Klarenbeek, 18 oktober 2017

Kenmerk: Lelygateklarenbeek18102017

Afbeelding 1

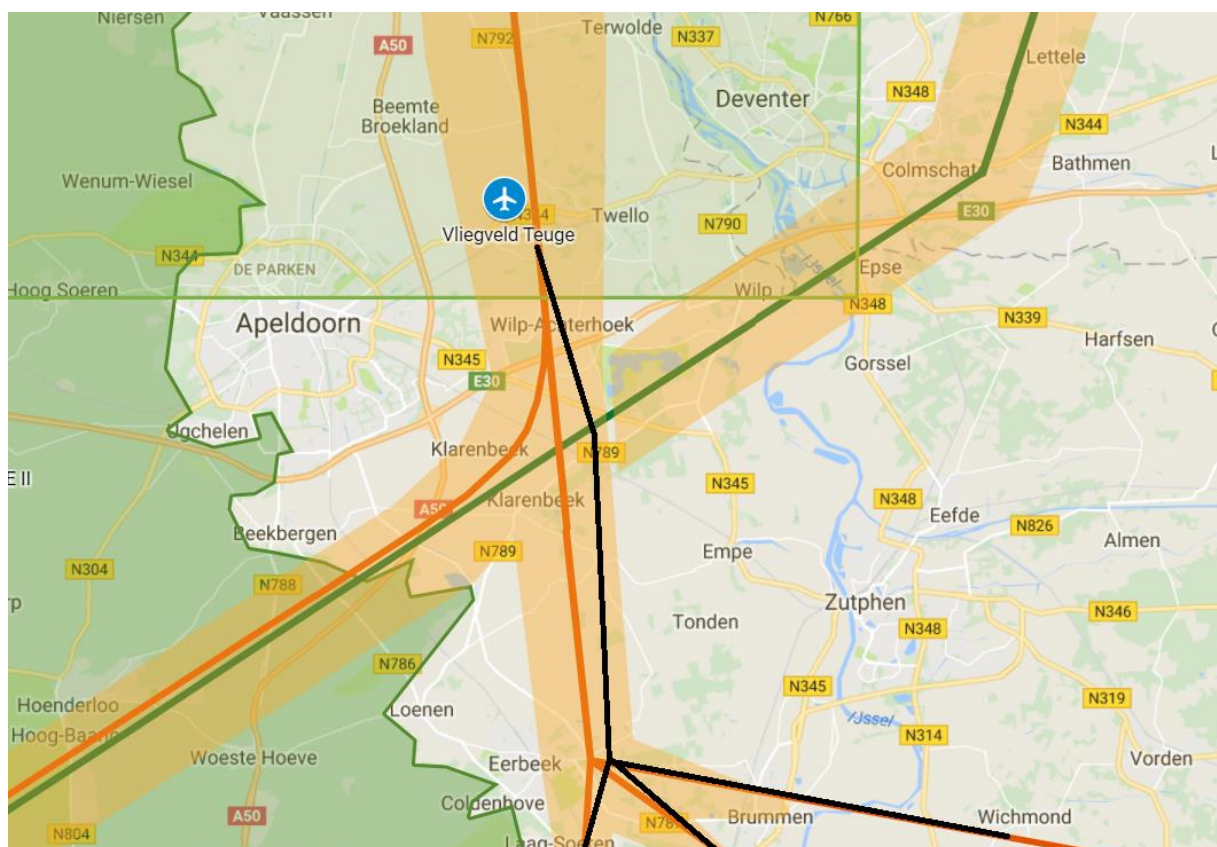
U heeft IN-06 en OUT-07 niet nodig om aan deze voorwaarden te voldoen. IN-02 en OUT-02 faciliteren voldoende mogelijkheden. Een juiste filtering en verdeling van vluchten tussen Schiphol en Lelystad en grote delen van Nederland blijven gevrijwaard van deze ellende!! Zie afbeelding 1.
